**Avis délibéré de la Mission Régionale d'Autorité environnementale
de Nouvelle-Aquitaine
sur un projet de centrale photovoltaïque au sol dans les communes
de Beauziac et Saint-Martin-Curton (47)**

n°MRAe 2023APNA72

Localisation du projet : Communes de Beauziac et Saint-Martin-Curton (47)
Maître(s) d'ouvrage(s) : Société Terre et Watts Développement
Avis émis à la demande de l'Autorité décisionnaire : Préfet de Lot-et-Garonne
En date du : 22 mars 2023
Dans le cadre de la procédure d'autorisation : Permis de construire
L'Agence régionale de santé et le préfet de département au titre de ses attributions dans le domaine de l'environnement ayant été consultés.

Aires d'études des projets en 2018 et en 2021 (source étude d'impact page 46)

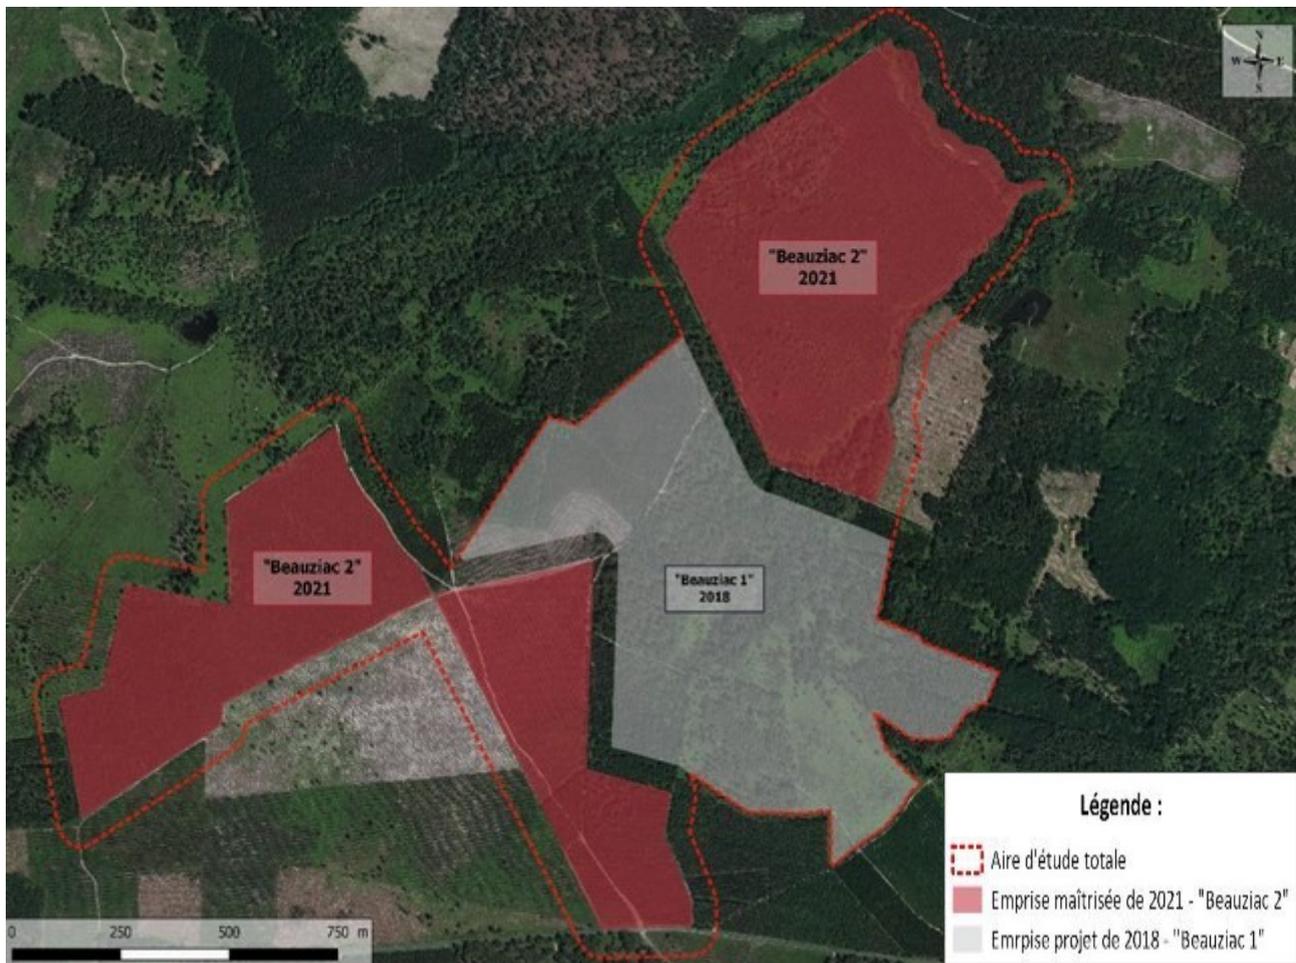
Le nouveau projet présenté est étendu : il reprend une partie du secteur dit « Beauziac 1 » et concerne en quasi totalité le milieu forestier, ce qui ne répond pas aux mesures d'évitement des milieux forestiers préconisées dans le document cadre d'action partenarial de l'État pour le développement de l'implantation d'équipements photovoltaïques en Lot-et-Garonne³.

Le choix d'implantation de la centrale aurait mérité d'être argumenté en comparaison avec d'autres sites d'implantation par une analyse circonstanciée d'alternatives, notamment sur des terrains déjà artificialisés.

Impact sur les zones humides – (source étude d'impact page 332)

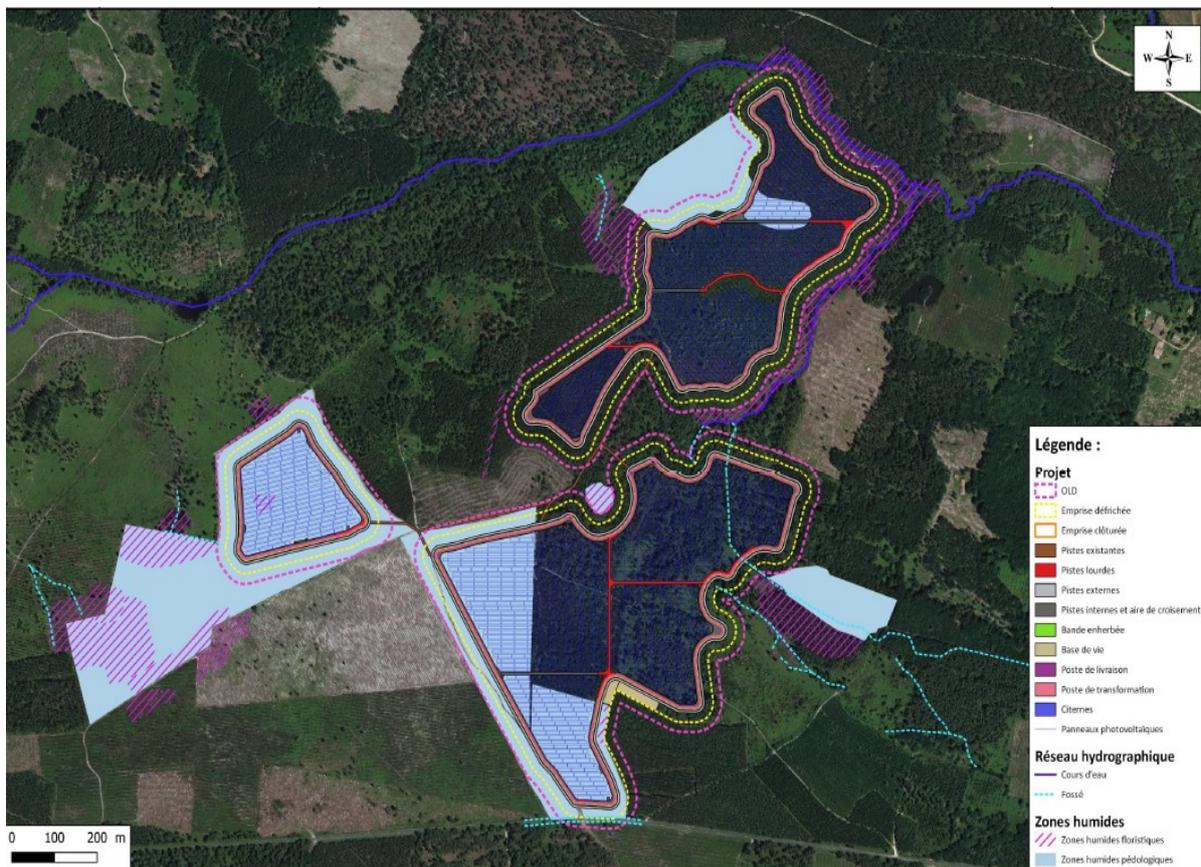
Le porteur de projet a pris en compte l'évitement de zones humides floristiques. Le projet recoupe toutefois sous les panneaux une surface non précisée, que la MRAe évalue graphiquement à environ 18 ha de zones humides pédologiques.

La MRAe relève que la parcelle où se situent les sondages pédologiques S8 et S9 (cf p.130) faisait partie (cf p. 142 de l'étude d'impact de novembre 2018 relative au projet dit « Beauziac 1 ») des secteurs présentant un enjeu significatif et bénéficiait à ce titre d'une mesure d'évitement, ce qui n'est plus le cas dans le projet actuel.

Aucune garantie n'est toutefois apportée pour s'assurer que les zones humides altérées en phase chantier et que les zones humides pédologiques recoupées par les panneaux conserveront à terme leurs fonctionnalités. Ces zones humides seront en effet potentiellement impactées par des modifications d'ensoleillement et/ou d'infiltration (notamment du fait des pieux battus, dont l'impact reste à préciser, des pieux de la clôture extérieure, des tranchées et des secteurs drainés le long des pistes). Les superficies des obligations légales de débroussaillage sont également à prendre en compte dans l'impact potentiel sur les zones humides, ce qui n'est pas le cas dans le dossier présenté.

Tous ces éléments conduisent à considérer que les impacts du projet sur les zones humides sont sous-évalués, et qu'en conséquence ils doivent être réétudiés. L'évaluation plus précise doit inclure le linéaire de tranchées techniques, les poteaux de clôture ou les pieux de support des tables, ainsi que tout décaissement réalisé au droit des zones humides. Cette réévaluation doit conduire à prévoir des mesures d'évitement de ces zones, de réduction des impacts et à défaut des compensations à mettre en œuvre en suivant le guide de la méthode nationale d'évaluation des fonctions des zones humides.

La MRAe recommande de réexaminer l'ensemble des impacts du projet sur les zones humides du site d'accueil, en prenant notamment en compte les altérations de fonctionnement de ces dernières dues au projet dans son ensemble, y compris dans les espaces couverts par les panneaux, et de rechercher l'évitement de ces zones.
